AZZP.243.030.2020

Bydgoszcz, dnia 26.06.2020 r.

Dotyczy: udzielenia wyjaśnień w związku z prowadzonym postępowaniem na Budowę budynku dydaktycznego dla potrzeb Uniwersytetu Technologiczno-Przyrodniczego w Bydgoszczy

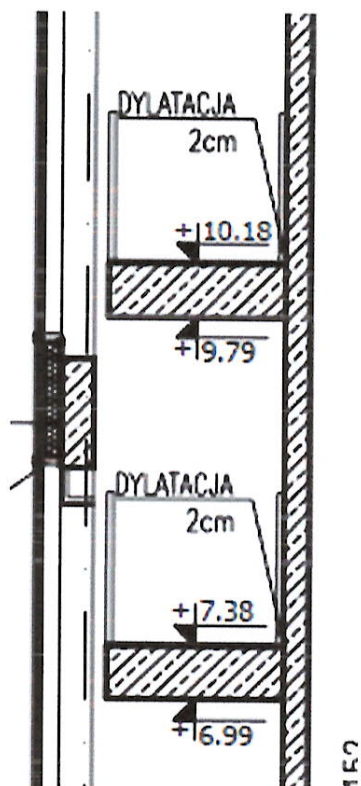
Prosimy o potwierdzenie, że w klatce schodowej KL1 należy wykonać poręcze i balustrady wg rysunków „TECZKA_ARANŻACJI_WNETRZ_pliki_pdf”. Przekrój E-E przez klatkę KL1 sugeruje, że zaprojektowano balustrady obustronnie:

Potwierdzenie: w klatce schodowej KL1 należy wykonać poręcze i balustrady wg rysunków „TECZKA_ARANZACJI_WNETRZ_pliki_pdf (rysunki BS)

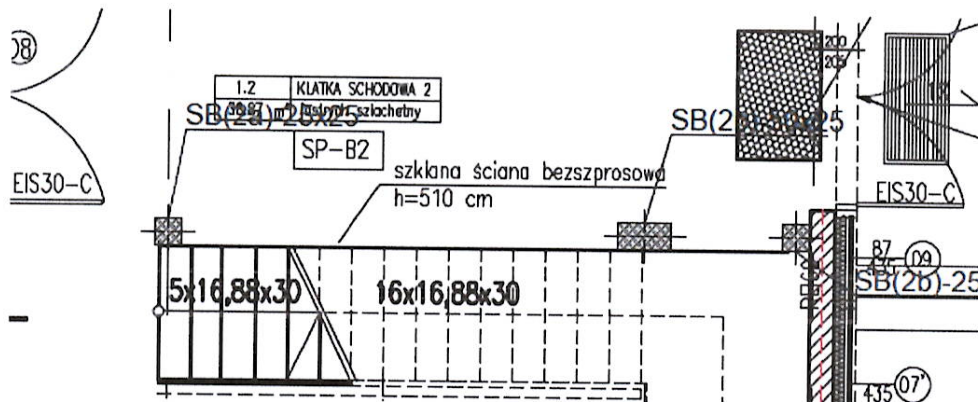
Prosimy o szczegól wykonania ściany bezszprosowej przy klatce schodowej nr 2:

Ściana z montażem bezszprosowym z ew. podziałem na moduły wykonana z tafli szkła hartowanego np. ESG10 / ESG12 lub VSG 66.1/66.2 lub równoważe do poziomu sufitu podwieszanego montowana na klemy zaciskowe. Montaż między słupowy zlicowany ze wykończeniem słupów po stronie schodowej (z zachowaniem dylatacji pomiędzy szkleniem a płytą schodową)

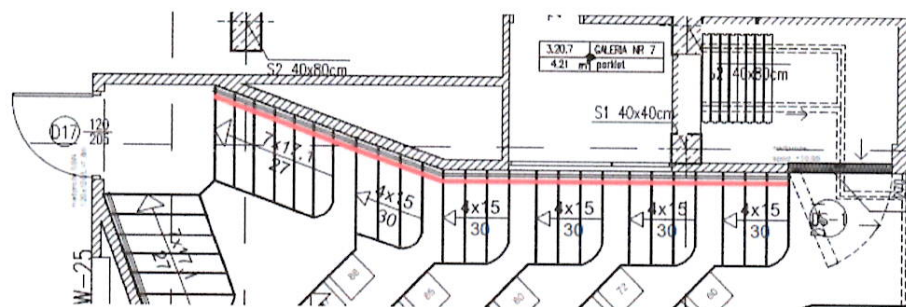
Zwracamy się z prośbą o udostępnienie specyfikacji dla balustrad zewnętrznych wyszczególnionych na rysunkach BS50-BS56, brakuje informacji o wypełnieniu balustrad oraz szczegóły wykonania balustrad otwieranych.

Wypełnienie balustrad profilami poziomymi o przekroju kwadratowym 12x12 mm / 16 x 16 mm lub o przekroju okrągłym fi 12 lub fi 16 ze stali nierdzewnej (typ np. AISI 304) malowanej proszkowo na kolor RAL7043 lub zbliżony. Połączenie profili poziomych spawane lub w innej technologii zapewniającej stały montaż. Rozstaw profili w świetle nie większy niż 12 cm.

Balustrady otwierane – rozwiązanie systemowe, na zawiasach, furty rozwierne
